**Ofício Circular n. 131/2020 – CML/PM**

Trata-se de Pedido de Esclarecimentos apresentado por empresa, em **08/07/2020**, às 11h43 (horário local), referente ao **Pregão Eletrônico n. 071/2020 – CML/PM**, cujo objeto versa sobre o “*Aquisição de solução de infraestrutura modular de alta disponibilidade para DataCenter, composta por UPS (Uninterruptible Power Supply - nobreak), PDU (Power Distribution Unit), ar condicionado de precisão, racks, sistema de combate a incêndio, vídeo vigilância, software de supervisão, com instalação/configuração e transferência de conhecimento (turn key)*”.

**PRÉDIO - CORTE LATERAL****LOCALIZAÇÃO DO DATA CENTER E SALA DE NOBREAKS DO PRÉDIO**

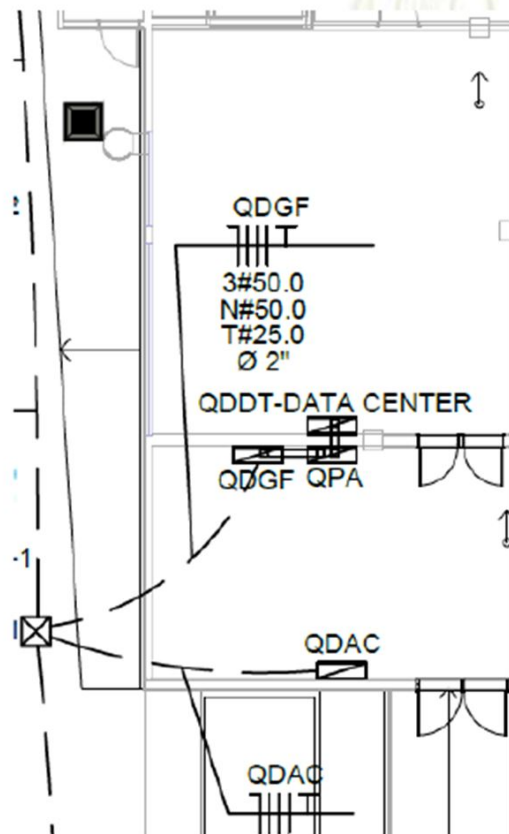
01 - Qual é a área total (em m<sup>2</sup>) do local onde serão implantados os equipamentos do novo Data Center?

02 - Quais as dimensões de largura, profundidade e altura interna do local onde será implantado o Data Center?

02.1 - Qual é o pé direito entre laje e piso?

03 - Existe forro e piso técnico no ambiente?

03.1 - Qual é a altura de forro?

03.2 - O Forro existente poderá ser aproveitado?

06 - Em qual piso será implantado o Data Center?

09 - Qual é a distância entre o DC e o local das condensadoras? Existe desnível vertical (piso inferior/superior para instalação das condensadoras)?

11 - Onde fica localizado o ponto de alimentação mais próximo do Data Center para alimentação do UPS e Máquinas de ar? Qual a distância necessária para interligação do sistema?

- **O PRÉDIO DO CCC POSSUI 4 PISOS, E SERÁ INAUGURADO EM AGOSTO/2020.**
- **O DATACENTER FICARÁ NO TÉRREO,**
- **O PISO ELEVADO SERÁ INSTALADO EM DUAS SALAS, A MAIOR, COM ÁREA DE 63,03 M<sup>2</sup>, NO CENTRO DA SALA FICARÁ O DATA CENTER MODULAR, E A SALA MENOR COM 36,46 M<sup>2</sup>, ABRIGARÁ 2 NO-BREAKS DE 40 KVA QUE ATENDERÃO O PRÉDIO.**
- **ALTURA DO PISO ELEVADO - 40 CM**
- **ALTURA DO PISO ELEVADO AO FORRO – 2,50 M**
- **ALTURA DO FORRO À LAJE – 77 CM**

1- Dimensões, vide item INFORMAÇÕES BÁSICAS.

1 - A instalação será feita no térreo, vide item INFORMAÇÕES BÁSICAS

1 - Quanto a distância as condensadoras ficarão na lateral da sala do Datacenter (próximo a escada marinho) – menos de 5 m, vide item INFORMAÇÕES BÁSICAS.

1- Local e Distâncias, vide item INFORMAÇÕES BÁSICAS
